中央新幹線（東京都・名古屋市間）環境影響評価準備書に対する
意見の概要及び当該意見についての事業者の見解の送付について

中央新幹線（東京都・名古屋市間）環境影響評価準備書に対する
意見の概要及び当該意見についての事業者の見解

【愛知県】

平成 25 年 11 月

等時間日影図（変電施設）

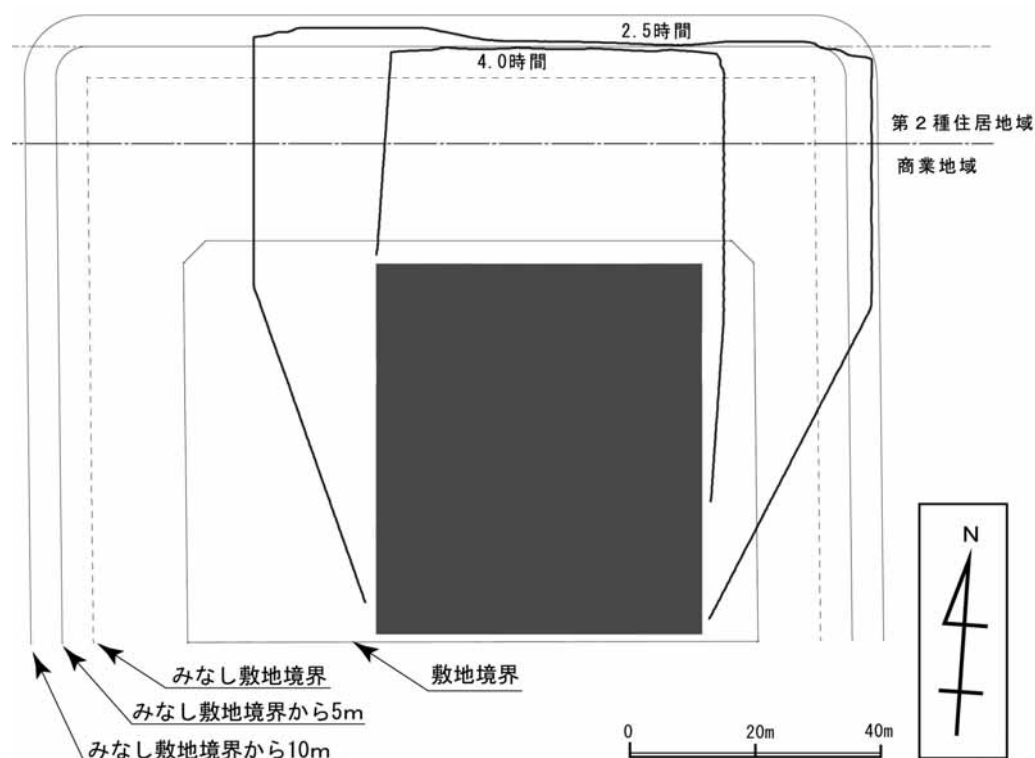
日照障害の予測結果について、予測値が「4 時間未満」「2.5 時間未満」などとあるが、基準値を満たしていることを示しているだけにすぎず、予測結果とは言えない。正確な日影時間を「3 時間 40 分」とか「2 時間 10 分」などと正確に記載すべきである。また、予測式から直接導かれる「時刻別日影図」を示すとともに、それから計算される「等時間日影図」を示すべきである。

日照障害の環境保全措置の検討で「鉄道施設の配置等の工夫により、日照障害を回避、低減できる」とあるが、配置の工夫がどのようにされたかが不明である。各地点毎に施設配置を含む平面図を示し、敷地の北側でないなどが判断できるようにすべきである。

予測結果については、太陽の高度・方位及び構造物の高さ・形状等を用いて日影線を求め、日影図を作成し、記載しています。例えば、変電施設における等時間日影線は、下図のとおりです。
